Amministrazione Provinciale di Pesaro e Urbino

PROGETTO DI RIDISTRIBUZIONE DEI QUANTITATIVI DI MATERIALE ASSEGNATO MA NON AUTORIZZATO E DEI RESIDUI DEL VIGENTE PPAE - PEAE

Relazione sulla verifica delle proposte ricevute con manifestazione d'interesse di cui alla Determina n. 415 del 12.04.2023

Elaborato 00

Oggetto	Sigla Polo Estrattivo	 PROGRAMMA PROVINCIALE ATTIVITA' ESTRATTIVE
Proposta di variante Polo Estrattivo su CTR Marche 1:10.000	GH008 P.P.A.E. vigente P.P.A.E. variante	
	Scala: 1:10.000

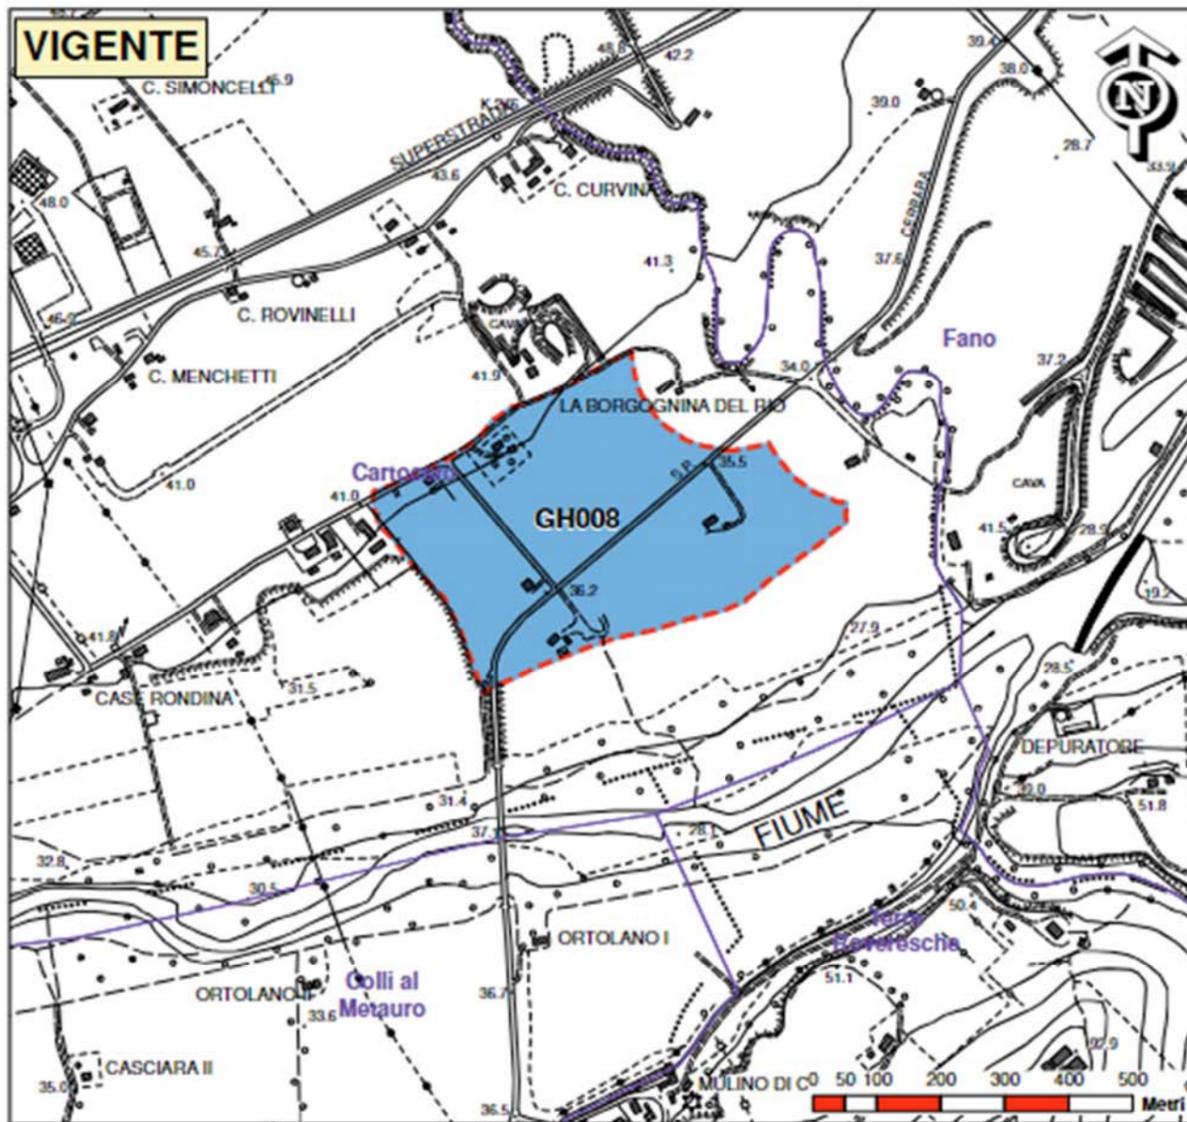
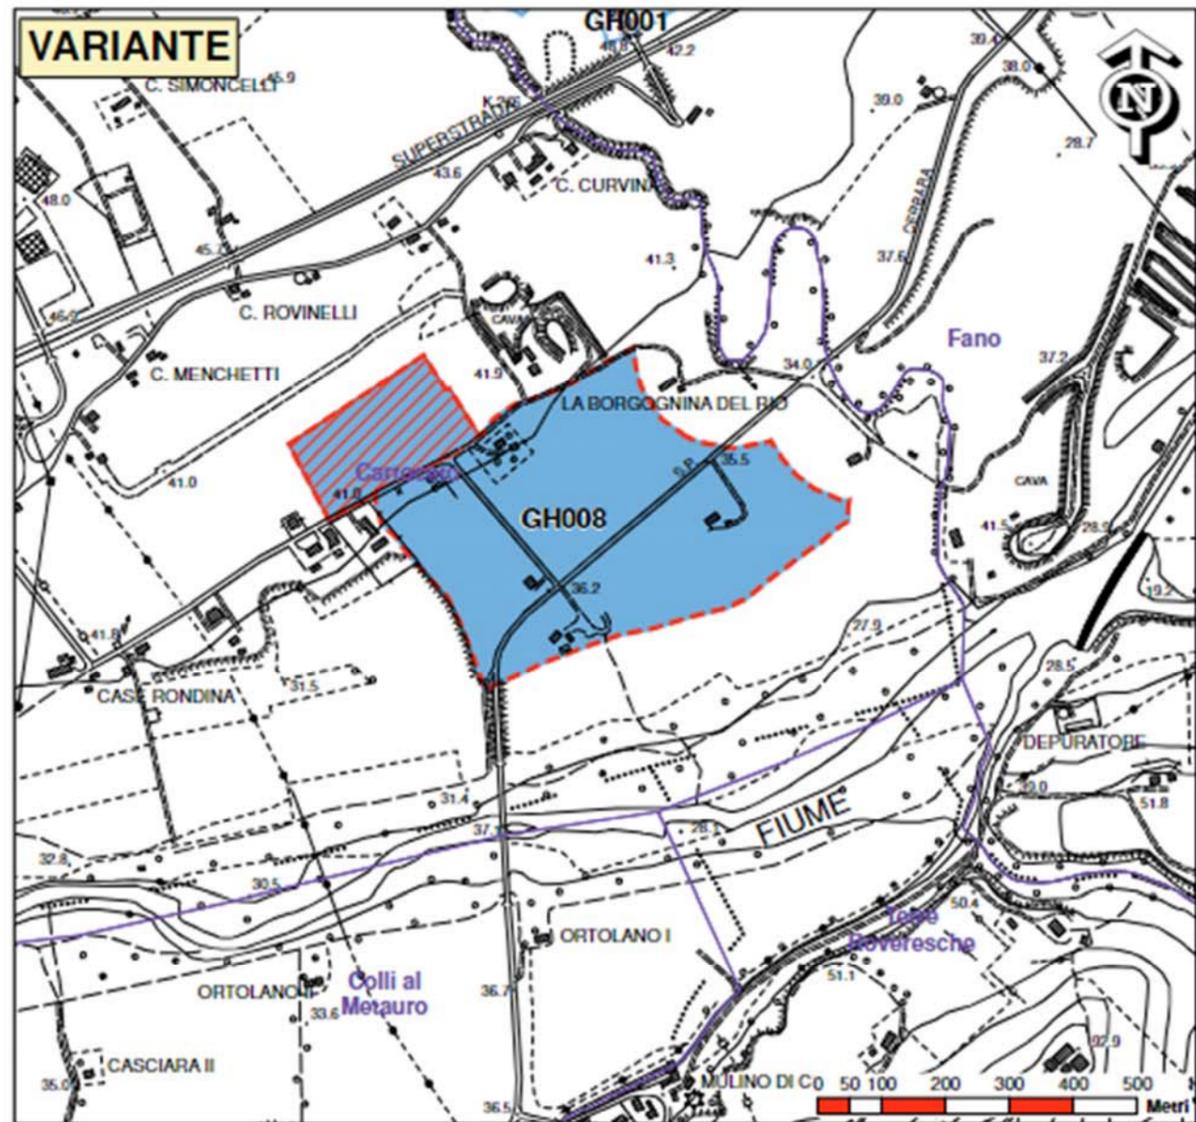
In merito alla proposta di modifica della perimetrazione del polo, la stessa si ritiene al momento accoglibile ma vincolata e subordinata ad una Variante Urbanistica del comune di Cartoceto in quanto la suddetta area è interferente con una zona D4 produttiva di espansione con scheda progetto dal PRG del comune di Cartoceto.

La modifica di perimetrazione del polo estrattivo GH008 viene pertanto accolta ma subordinata e vincolata a variante urbanistica.

SAA005
P.P.A.E. vigente
P.P.A.E. variante

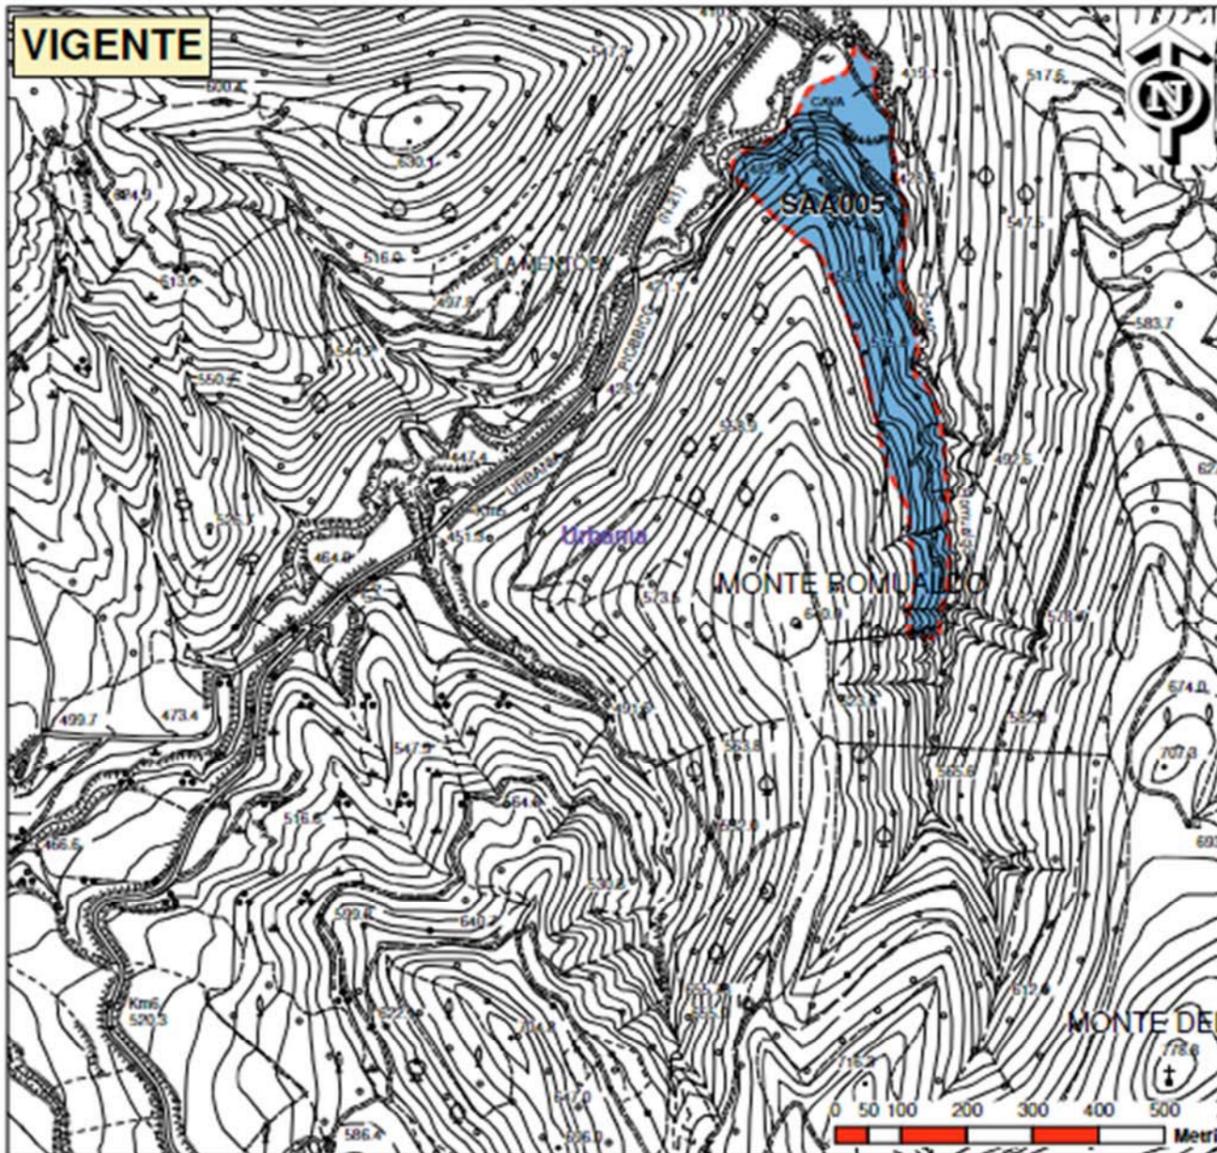
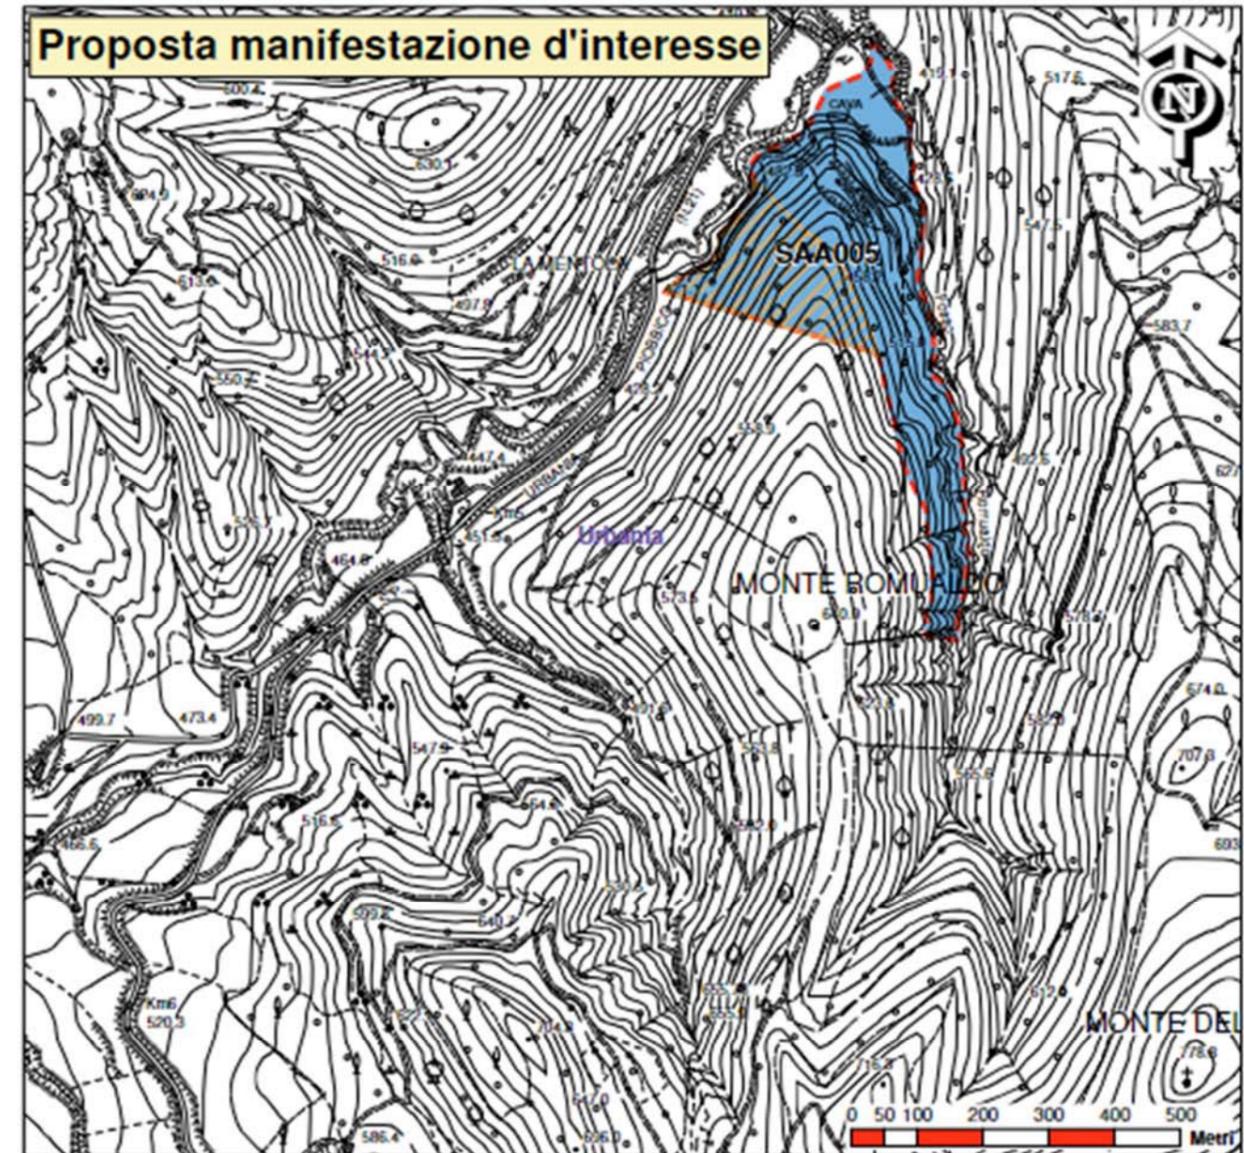
La perimetrazione del polo estrattivo SAA005 viene modificata con una perimetrazione diversa rispetto alla proposta ricevuta, in linea con i volumi previsti di ampliamento e compatibili con i limiti di intervento proposti dalla ditta nelle tavole tecniche.

Si precisa che la modifica, che interessa le quote alte del polo estrattivo segue un andamento di carattere geomorfologico tale da recepire la volumetria prevista ai sensi della L.R. Marche 43/2019 e la volumetria assegnata con Decreto del Presidente della Provincia di Pesaro e Urbino n. 248 del 20/10/2023, tale modifica è supportata dalle verifiche di stabilità del fronte fornite dal Geol. Dott. Stefano Tosti a cui è stato conferito l'incarico dall'Amministrazione Provinciale con Determinazione Dirigenziale n. 402 del 06/04/2023.
